Bescheid

über die Änderung und Ergänzung der allgemeinen bauaufsichtlichen Zulassung vom 29. April 2011

Z-33.49-1071

Wärmedämm-Verbundsysteme zur Aufdopplung auf bestehende Wärmedämm-Verbundsysteme oder Holzwolle-Leichtbauplatten

Anlage 6

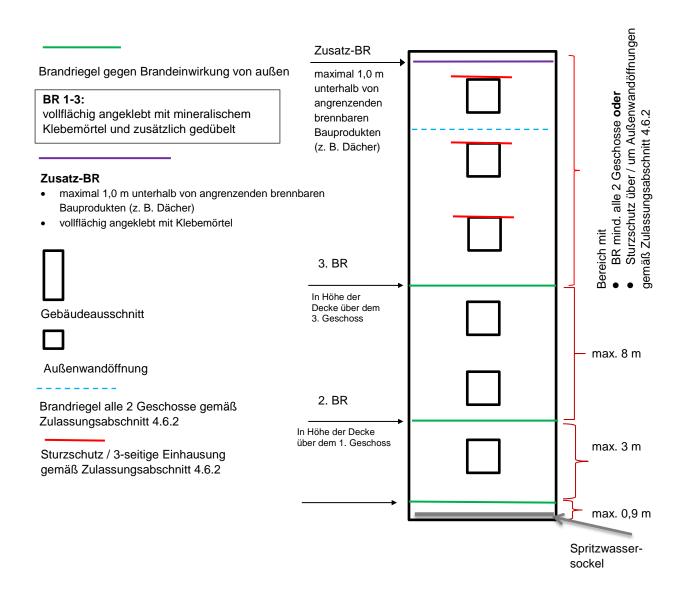
Für schwerentflammbare WDVS mit bis zu 300 mm dicken EPS-Platten (Alt- und Neusystem) und auf HWL-Platten aufgebrachte Neusysteme mit EPS-Platten mit einer Gesamtdämmstoffdicke von maximal 300 mm (HWL und EPS) müssen zusätzlich zu den in Abschnitt 4.6.2 enthaltenen Bestimmungen folgende konstruktiven Maßnahmen gegen eine Brandeinwirkung von außen ausgeführt werden (siehe Anlage 6):

- 1. ein Brandriegel an der Unterkante des WDVS bzw. maximal 90 cm über Geländeoberkante oder genutzten angrenzenden horizontalen Gebäudeteilen (z. B. Parkdächer u. a.).

- 2. ein Brandriegel in Höhe der Decke des 1. Geschosses über Geländeoberkante oder angrenzenden horizontalen Gebäudeteilen nach Nr. 1, jedoch zu dem darunter angeordneten Brandriegel mit einem Achsabstand von nicht mehr als 3 m. Bei größeren Abständen sind zusätzliche Brandriegel einzubauen.

- 3. ein Brandriegel in Höhe der Decke des 3. Geschosses über Geländeoberkante oder angrenzender horizontaler Gebäudeteile nach Nr. 1, jedoch zu dem darunter angeordneten Brandriegel mit einem Achsabstand von nicht mehr als 8 m. Bei größeren Abständen sind zusätzliche Brandriegel einzubauen

- 4. weitere Brandriegel an Übergängen der Außenwand zu horizontalen Flächen (z. B. Durchgänge, -fahrten, Arkaden), soweit diese in dem durch einen Brand von außen beanspruchten Bereich des 1. bis 3. Geschosses liegen.

- Höhe ≥ 200 mm.
- nichtbrennbare Mineralwolle-Lamellenstreifen, Baustoffklasse A1 oder A2 nach DIN 4102-1 bzw. Klasse A1 oder A2-s1, d0 nach DIN EN 13501-1, nicht glimmend, aus Steinfasern mit einem Schmelzpunkt von mindestens 1000 °C geprüft nach DIN 4102-17, mit einer Rohdichte zwischen 60 und 100 kg/m³,
- mit mineralischem Klebemörtel (Bindemittel: Kalk und/oder Zement) vollflächig angeklebt und
- zusätzlich mit WDVS-Dübeln angedübelt (entweder durch den bewehrten Unterputz hindurch, oberflächenbündig unter dem bewehrten Unterputz oder im Mineralwolle-Lamellendämmstoff versenkt).
- Verdübelung mit zugelassenen WDVS-Dübeln bestehend aus Dübelteller und Hülse aus Kunststoff sowie Spreizelement aus Stahl, Durchmesser des Dübeltellers ≥ 60 mm, Rand- und Zwischenabstände der Dübel: mindestens 10 cm nach oben und unten,

Weiterhin ist ein Brandriegel (wie vorstehend beschrieben) maximal 1,0 m unterhalb von angrenzenden brennbaren Bauprodukten (z. B. am oberen Abschluss des WDVS unterhalb eines Daches) in der Dämmebene des WDVS anzuordnen. Dieser Brandriegel ist mit einem Klebemörtel vollflächig anzukleben; eine zusätzliche Verdübelung mit zugelassenen WDVS-Dübeln ist jedoch nur auszuführen, wenn sie zur Aufnahme der Lasten aus Winddruck (Windsog) benötigt wird.

Die Dämmstoffe der Alt-WDVS bzw. die HWL-Platten müssen im Bereich der Brandriegel komplett ausgefräst und die Brandriegel dann unmittelbar auf der tragenden massiv mineralischen Wand befestigt werden.
